CI 15149 _ BOSCO DELLO SPORT: ARENA

RELAZIONE ILLUSTRATIVA DEGLI INTERVENTI

LIVELLO PROGETTUALE: **PERIZIA DI VARIANTE N.2**

PV2-GEN-002-R00

Figura 16 - Dettaglio esecutivo sviluppo scala esterna circonferenziale

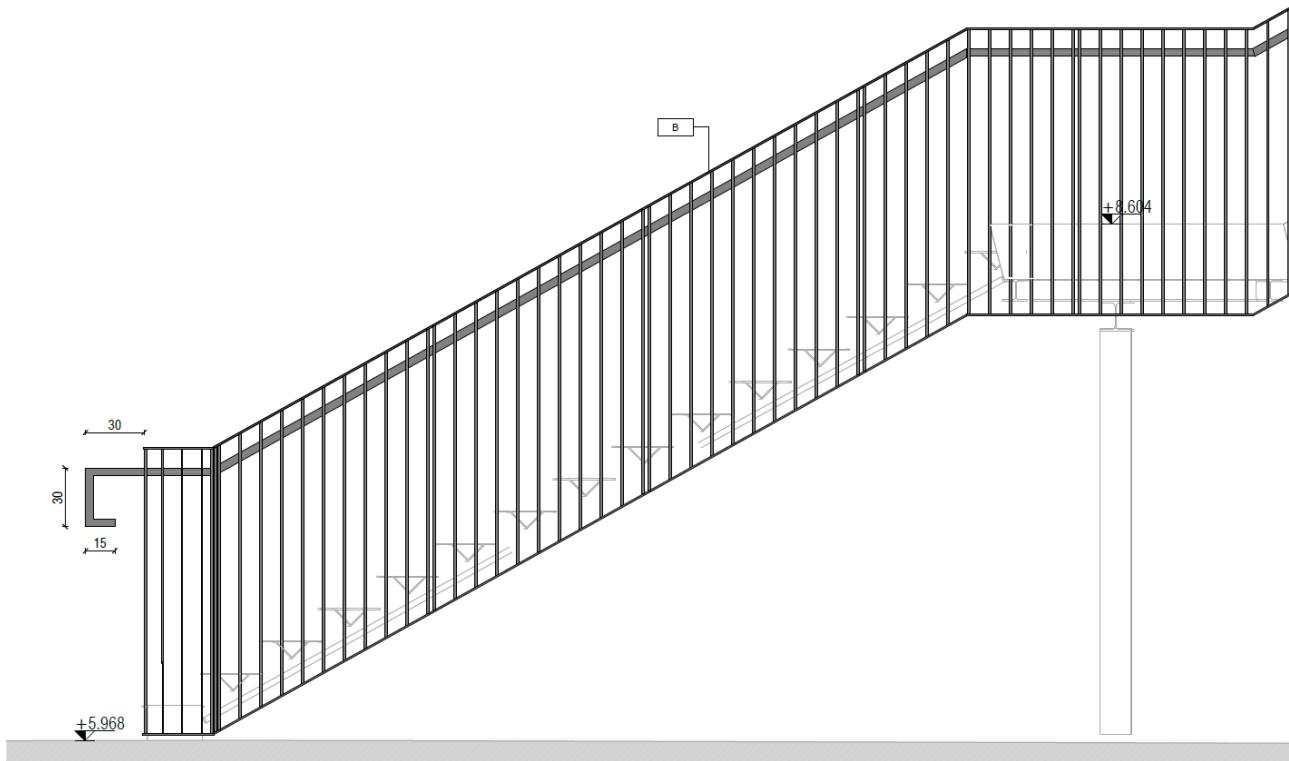
In tale ottica, la Stazione Appaltante ha richiesto alla Direzione dei Lavori di sviluppare una soluzione migliorativa che uniformasse geometrie e cromie, prevedendo l'adozione di parapetti con trama a lame verticali, verniciati nel colore RAL 7013, in continuità con i pannelli sandwich di facciata.

Figura 17 - Baia di carico progetto esecutivo

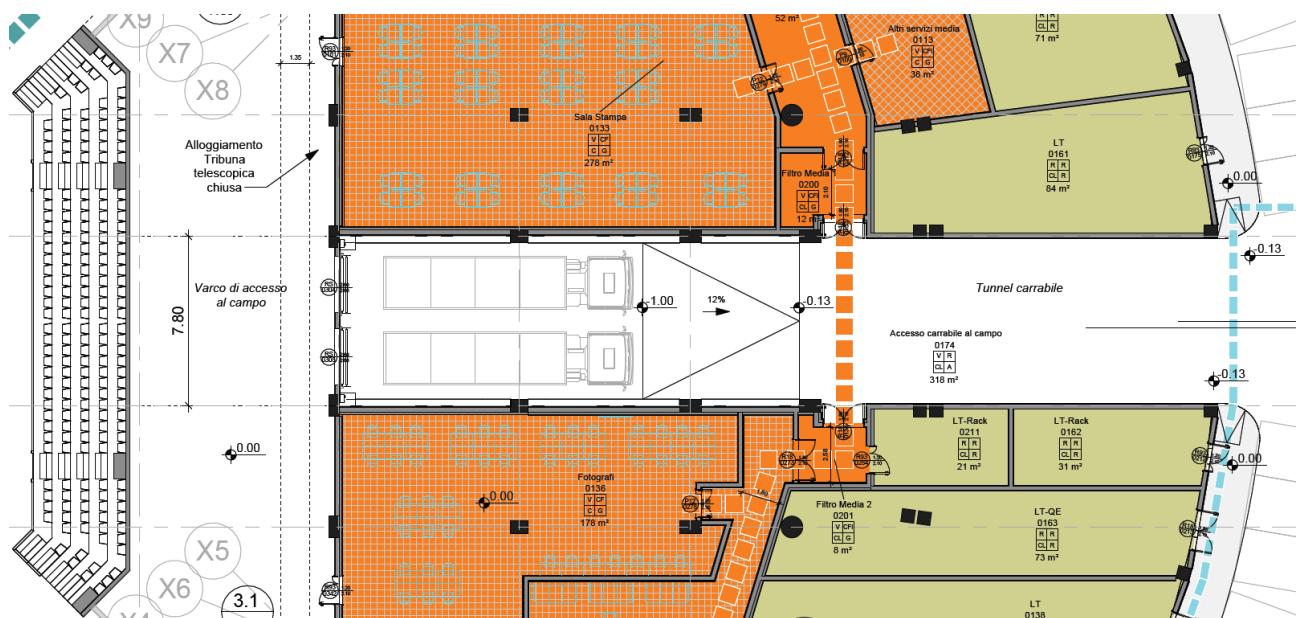
Il progetto appaltato non prevede la possibilità di accesso diretto all'interno dell'ottagono del campo di gioco da parte di mezzi pesanti. Le operazioni di scarico dai mezzi per gli allestimenti degli eventi di Pubblico Spettacolo sono funzionali ed avvengono tramite due pedane di carico, le quali permettono l'avvicinamento dei camion in retromarcia e lo scarico del materiale dal retro dei mezzi mediante l'utilizzo di transpallet/muletti a bordo dell'ottagono del campo di gioco (vedi fig. 17).

Tuttavia, tale soluzione progettuale sfavorisce l'accessibilità all'interno dell'ottagono di gioco ai mezzi pesanti stradali ed a piattaforme per attività di manutenzione rendendo necessaria l'installazione di pedane removibili per ingresso "in dolce" delle baie di carico, aspetto che può risultare particolarmente critico in caso di interventi emergenziali.

Figura 18 - Sezione comparativa accesso ottagono di gioco

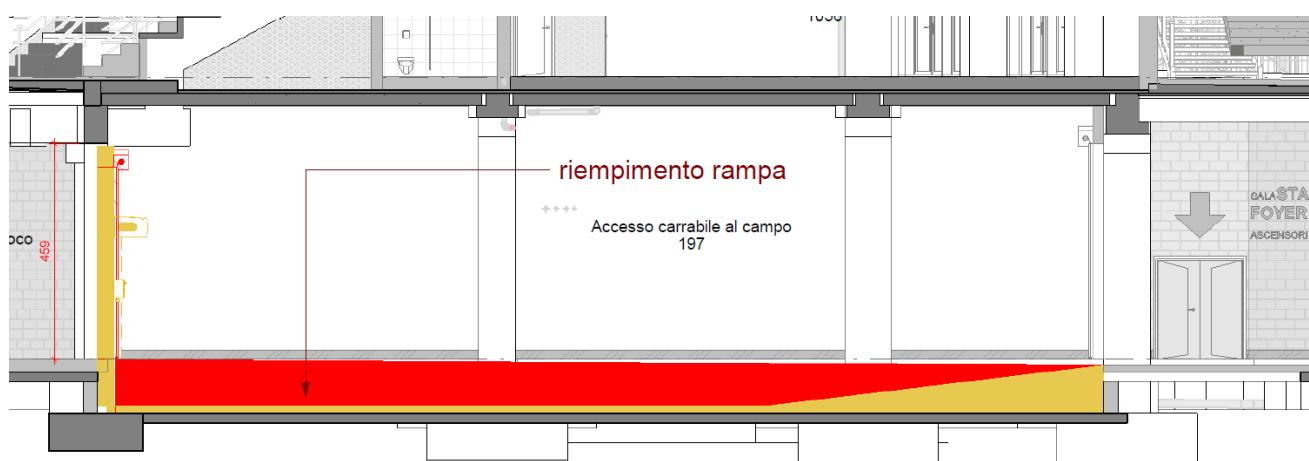
Per le suddette motivazioni, la Direzione dei Lavori ha proposto, su richiesta della Committenza, alcune migliorie tecnico-funzionali tali da garantire maggiore flessibilità e tempestività all'accesso dei mezzi (anche pesanti) all'interno dell'ottagono di gioco dell'arena per agevolare le operazioni di manutenzione ordinaria/straordinaria. Gli interventi migliorativi consistono sinteticamente in:

- a. Eliminazione delle due baie di carico e relativi portali di accesso con tende tagliafuoco
- b. Realizzazione di una rampa *tale* da consentire l'accesso diretto ai mezzi, anche pesanti, all'interno dell'ottagono del campo da gioco
- c. Realizzazione di un unico portale di accesso di dimensioni maggiorate con tenda tagliafuoco
- d. Rinforzo strutturale della pavimentazione del campo da gioco per consentire il transito e le manovre dei mezzi stradali pesanti nonché il libero utilizzo di piattaforme fino a 20ton e muletti fino a classe FL4 compresa (senza l'ausilio di ripartitori di carico)

Figura 20 - Elemento denominato "medusa"

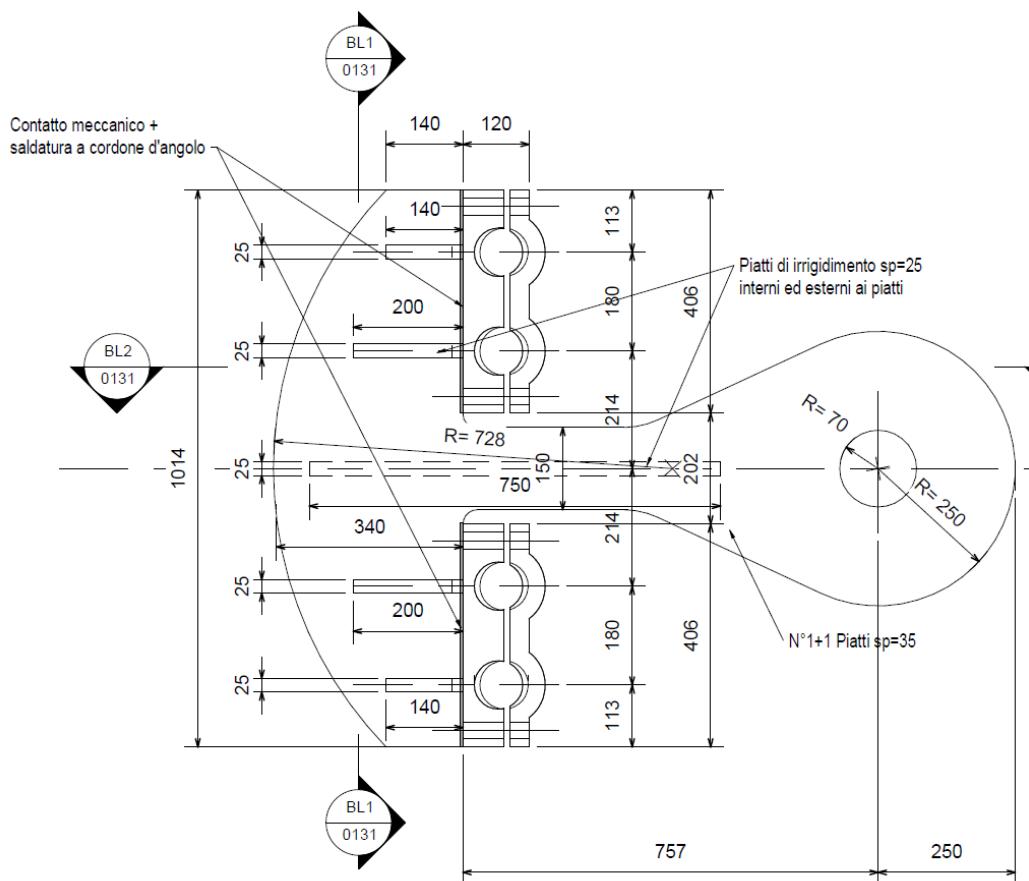
Nel corso delle riunioni di coordinamento tecnico tra Direzione dei Lavori e Collaudatore Statico, è emersa l'opportunità di incrementare le dotazioni strutturali delle cosiddette "meduse" della copertura metallica. Detti elementi costituiscono il nodo di connessione tra la struttura in carpenteria metallica di copertura e l'anello teso di funi.

Figura 21 - Intervento di rinforzo progettato da MJW Structures

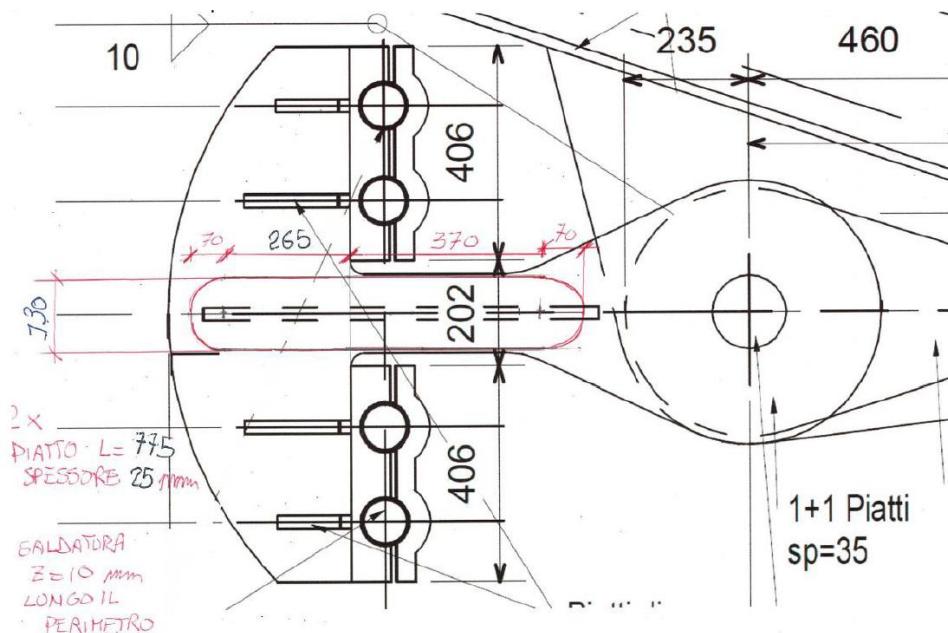
Pertanto, su richiesta della Committenza, è stato proposto dal Progettista esecutivo un intervento di rinforzo mediante saldature di un piatto in lamiera nel fusto delle "meduse" al fine di:

- a. garantire il funzionamento in campo sostanzialmente elastico di tutti i componenti della copertura durante le eventuali operazioni di manutenzione straordinaria (quali ad esempio la sostituzione di n. 1 fune) evitando in tal modo:
 - Onerose e rilevanti opere provvisionali e di puntellazione dell'anello centrale della copertura a carico della Stazione Appaltante
 - Prolungati periodi di messa "fuori servizio" dell'Arena durante l'esecuzione delle operazioni di manutenzione
 - b. incrementare la resistenza delle strutture di copertura ed evitare la plasticizzazione di componenti primari qualora accadesse la rottura imprevista ed accidentale di una delle funi

Figura 22 - Planimetria individuazione oggetto della variante

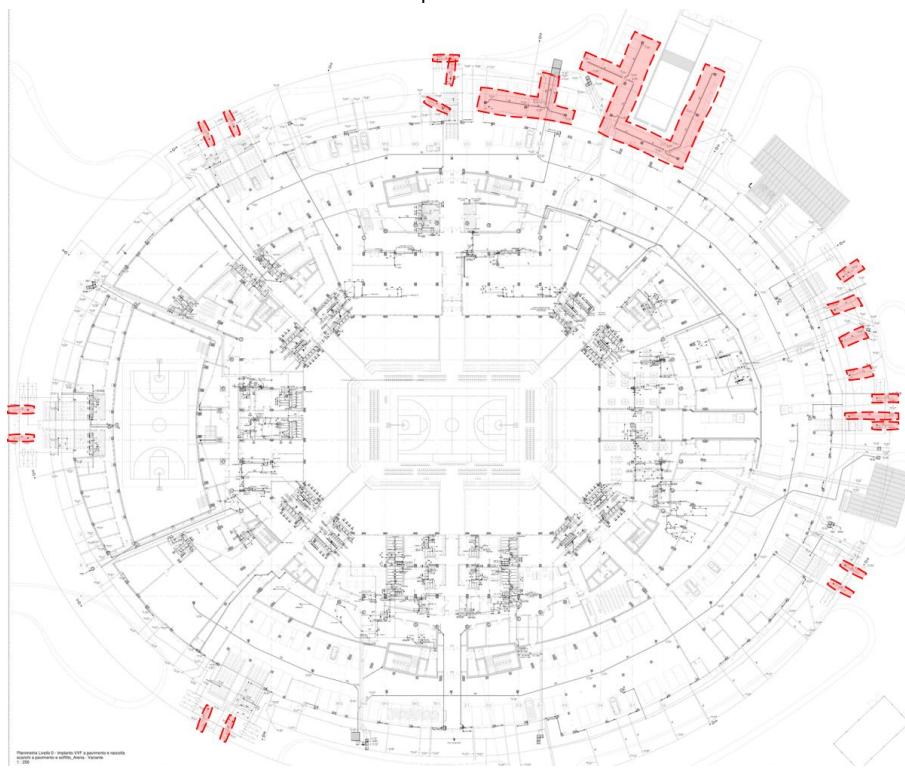
Il progetto appaltato prevede la realizzazione di scale radiali, distribuite in corrispondenza dei varchi di accesso al *podium* tramite tornelli e piazzola di verifica del biglietto. All'interno delle suddette piazzole non è previsto un sistema di caditoie per la captazione ed il rapido deflusso delle acque meteoriche; lo smaltimento dell'acqua piovana avviene per gravità per effetto delle pendenze, verso l'esterno, assegnate alla pavimentazione.

Considerato il frequente ripetersi di eventi meteorologici di carattere eccezionale (es. acquazzoni considerevoli in ridotto lasso temporale), La Direzione dei Lavori ha proposto alla Stazione Appaltante di migliorare il sistema di deflusso delle acque meteoriche nei piazzali antistanti l'accesso al *podium* (vedasi zone rettificate nello schema planimetrico di fig. 22) prevedendo la fornitura e posa in opera di pilette di scarico connesse alla rete di scarico acque meteoriche. Tale soluzione consente di evitare eventuali ristagni idrici, migliorare la fruibilità ed il servizio per gli utenti, aumentare le condizioni di sicurezza riducendo il rischio di scivolamento soprattutto in occasione dei mesi invernali.

Figura 24 - Planimetria nuovo layout gradinate retrattili LO

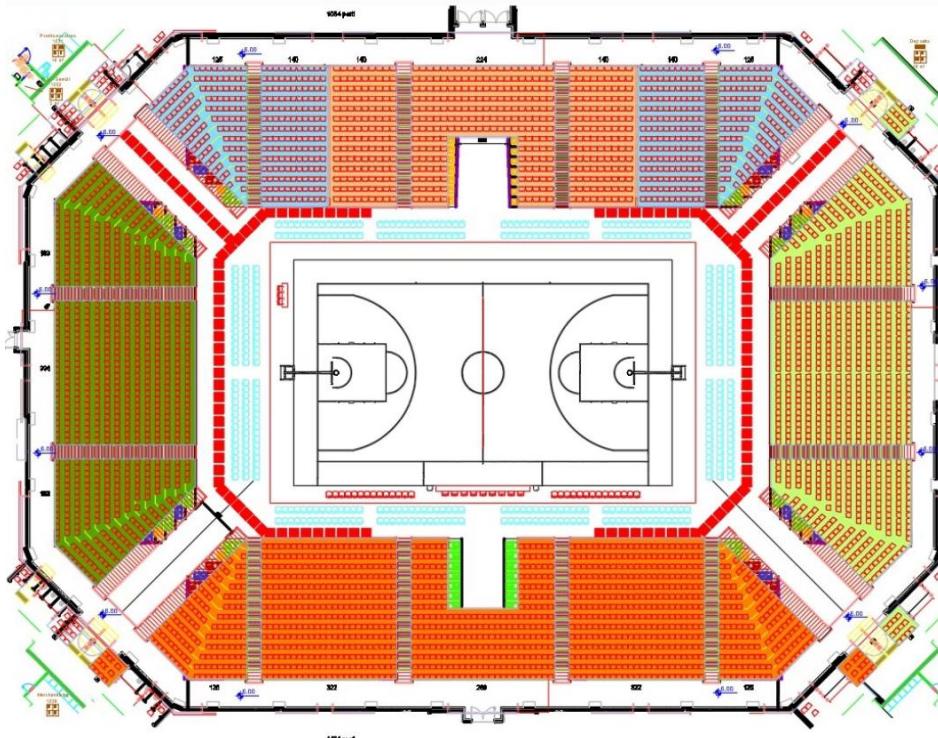
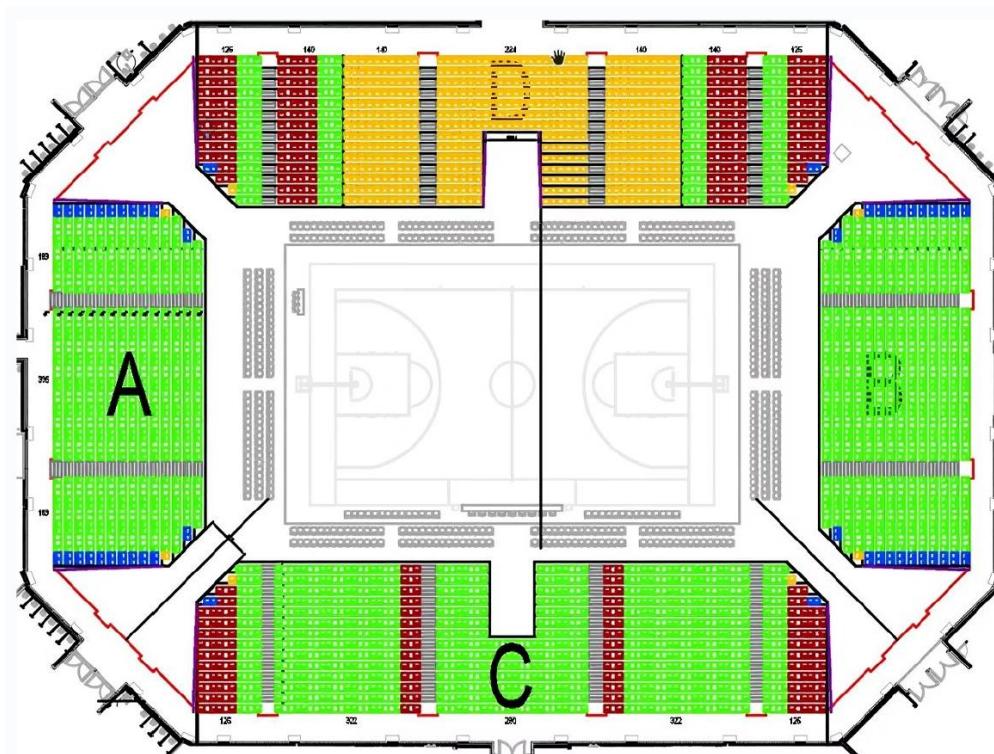
Il progetto appaltato prevede l'esecuzione di gradinate di tipo retrattile che possono essere chiuse a "pacchetto" e compattate all'interno del volume compreso al di sotto del ballatoio a sbalzo della tribuna del livello 1 (vedasi fig. 23).

La soluzione migliorativa, proposta dalla Ditta Specializzata fornitrice delle gradinate retrattili e introdotta in variante (vedasi fig. 24) prevede la ridistribuzione del lay-out delle tribune retrattili al livello zero e comporta, in sintesi, i seguenti vantaggi:

- riduzione dei meccanismi di movimentazione (da n. 12 a n. 4) con riduzione della necessità di manutenzione e tempistiche di apertura/chiusura delle gradinate
- aumento della capienza di n. 30 posti
- miglioramento dei dettagli costruttivi (ruote in nylon, parapetti laterali ribaltabili, ecc.)
- movimentazione elettrica tramite joypad della tribuna lato est ingresso mezzi pesanti (progettualmente prevista movimentazione tramite muletto)

Figura 25 - Dettaglio esecutivo terminale pluviali (sezione)

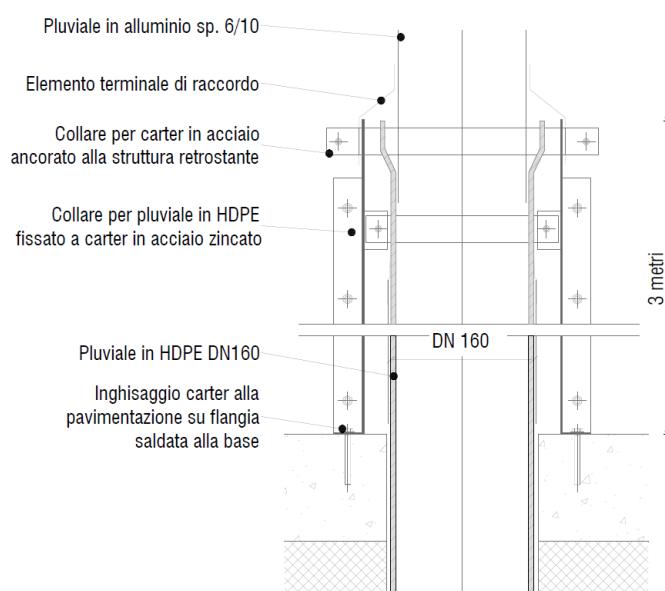
Il progetto appaltato prevede l'esecuzione di una rete di deflusso delle acque meteoriche a gravità mediante l'impiego di tubazioni in polietilene ad alta densità (tubazioni nere tipo *Geberit*). La maggior parte delle suddette condotte risulta "a vista", talora lungo i percorsi d'esodo ed in posizione adiacente ai rivestimenti di facciata.

Al fine di garantire la miglior protezione rispetto a danni per urti accidentali, miglior durabilità nonché maggiore omogeneità estetica alla facciata in conformità con la nuova soluzione architettonica dei rivestimenti di facciata, la Direzione dei Lavori ha proposto alla Committenza la realizzazione di pluviali in lamiera di alluminio con verniciatura RAL a scelta coordinata con la colorazione dei rivestimenti di facciata.
